Titel der Unterlage: Stellungnahme zur Standfestigkeit des Schachtes 2 im Bereich der Schachtsohle ("Cornbrash-Zone") Nachtrag zum Gutachten zur Standfestigkeit der o.a. Schächte vom 30.11.1984 (WBK 4522-83-083-020)	Seite: I.
	Stand: 18.3.86
Ersteller: WBK	Textnummer:

Betr.: Schächte 1 und 2 der Eisenerzgrube Konrad in Salzgitter

hier: Stellungnahme zur Standfestigkeit des Schachtes 2 im Bereich
der Schachtsohle ("Cornbrash-Zone")

Nachtrag zum Gutachten zur Standfestigkeit der o.a. Schächte
vom 30.11.1984 (WBK 4522-83-083-020)

Empfohlene Untersuchungsbohrungen im Bereich der "Cornbrash-Zone"

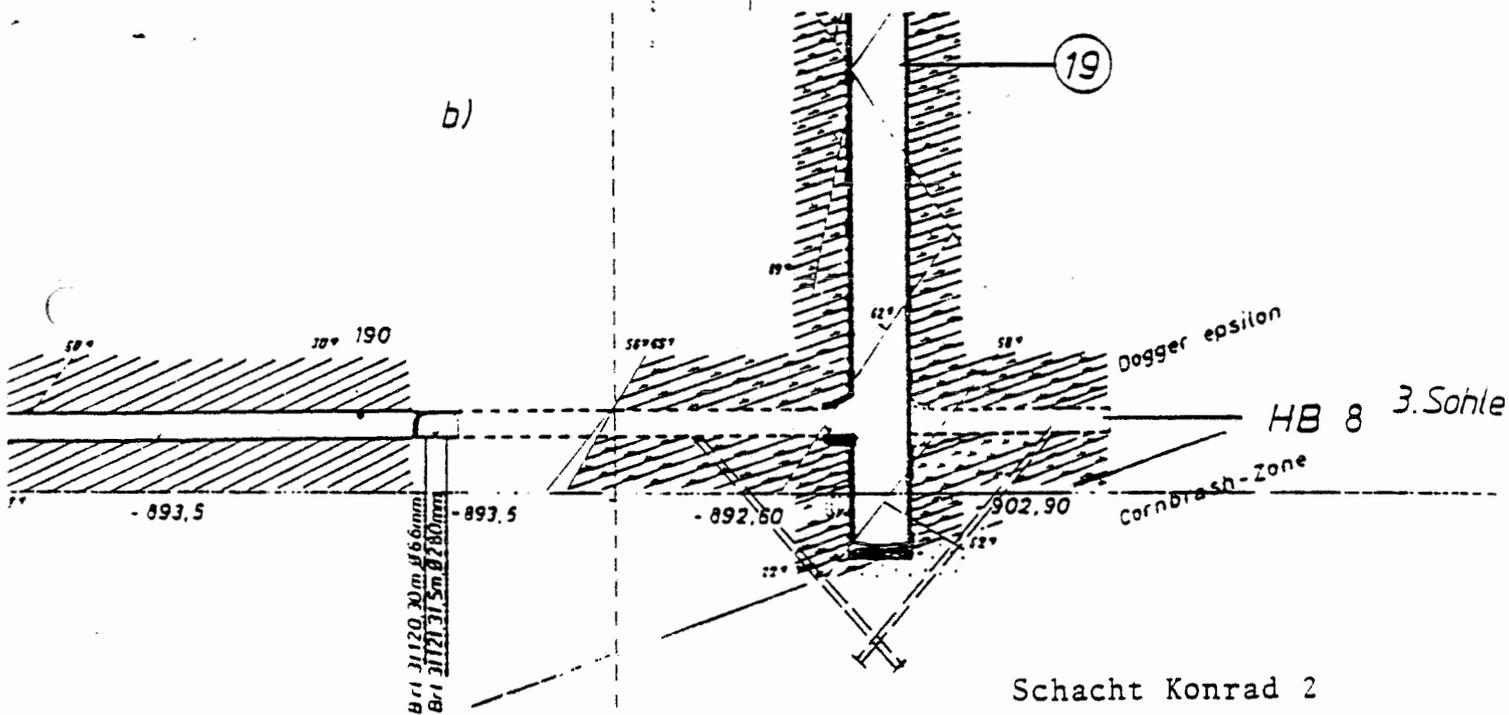
Um die noch bestehende Ungewißheit über eine mögliche Kluftwasserführung in der "Cornbrash-Zone" im Bereich der Schachtsohle auszuräumen, wird empfohlen, im Querschlag 3. Sohle beiderseits des Schachtes je 2 geneigte Bohrungen bis seitlich unter den Schachtrumpf zu stoßen (s. Anhang). Die Bohrungen können als Vollbohrungen mit einem Mindestdurchmesser von 50 mm ausgeführt werden. Sie sind mit einzementierten Standrohren auszurüsten. Wenn ggf. angetroffene Wasserzuflüsse aus betrieblicher Sicht angenommen werden können, ist eine weitergehende Sicherung der Bohrlöcher (Preventer) im Hinblick auf die vorliegenden Erfahrungen mit Kluftwasserzutritten im Juragebirge nicht erforderlich.
